NOS REF. TER-PAC-2016-78643-CAS-101670-F7S6T1

OBJET Elaboration du PLUi de la CA des 2 rives de Seine
PLU de Vernouillet (78)

Nanterre, le 13/04/2016

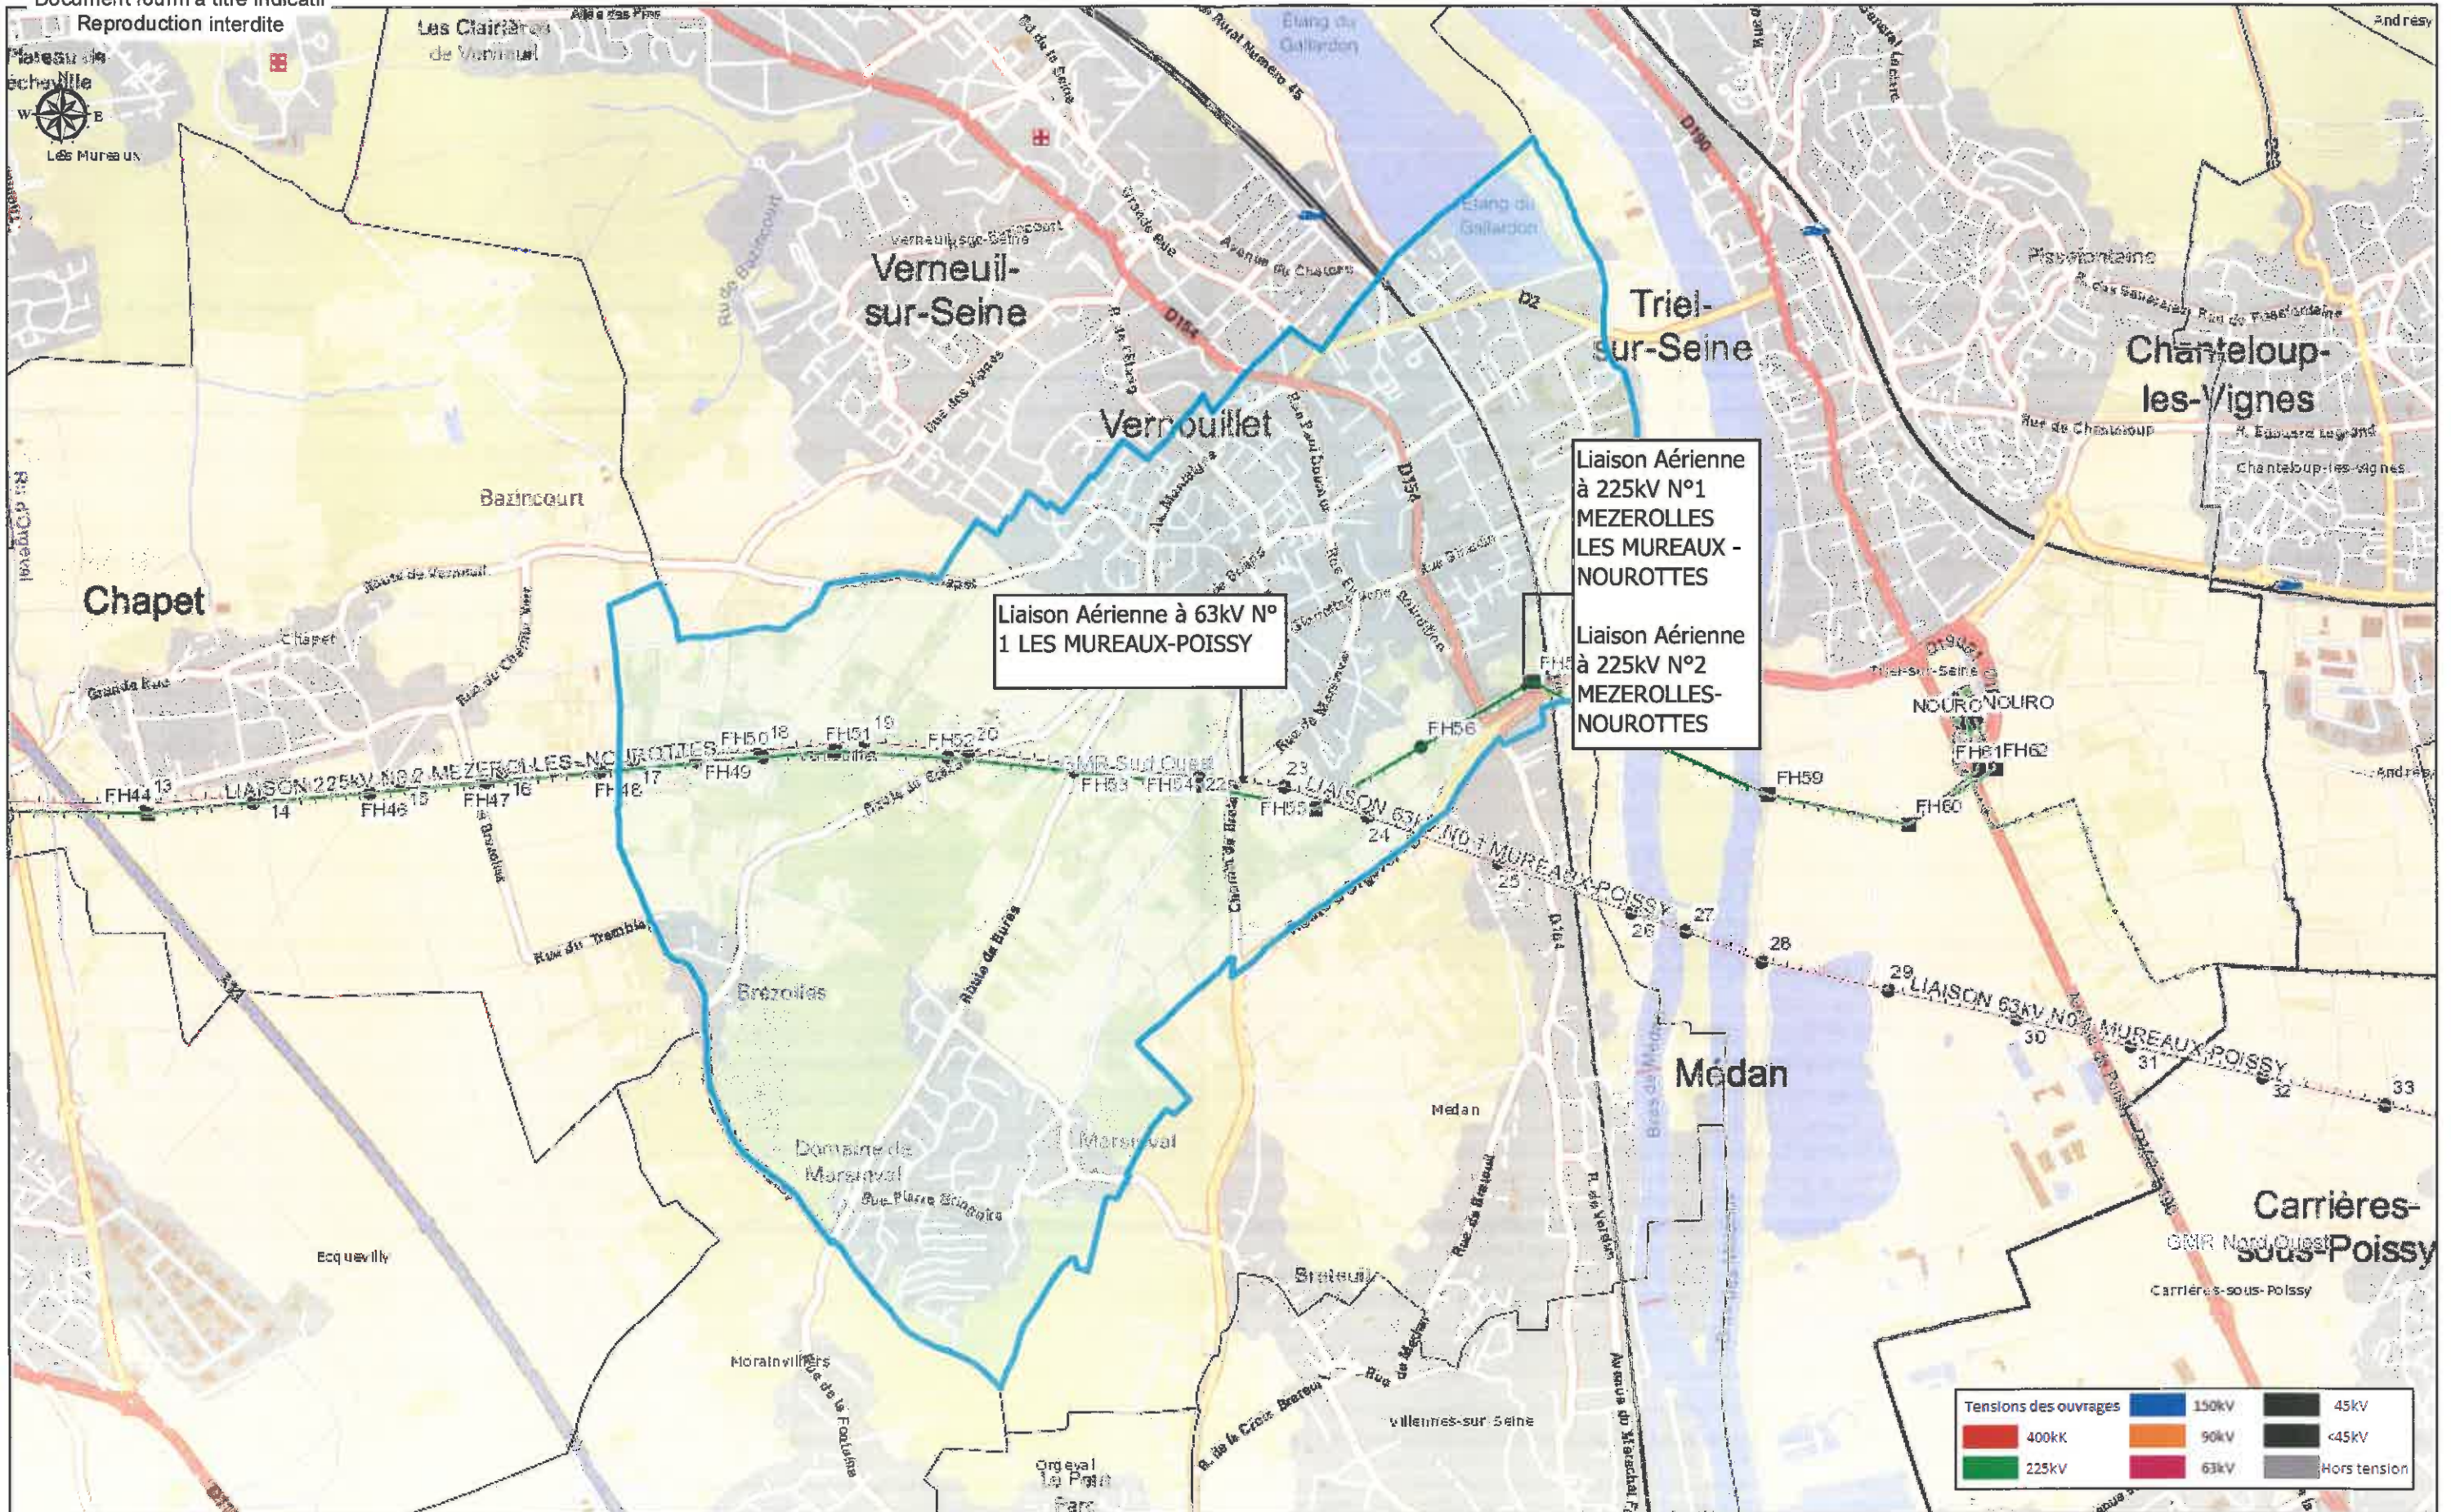
Vous trouverez en annexe à ce courrier une carte permettant de situer les couloirs de passage des lignes stratégiques.

RTE demande de joindre en annexe du PLU, conformément à l'article L.126-1 du Code de l'urbanisme, la liste des ouvrages et les cartes annexées à la présente.
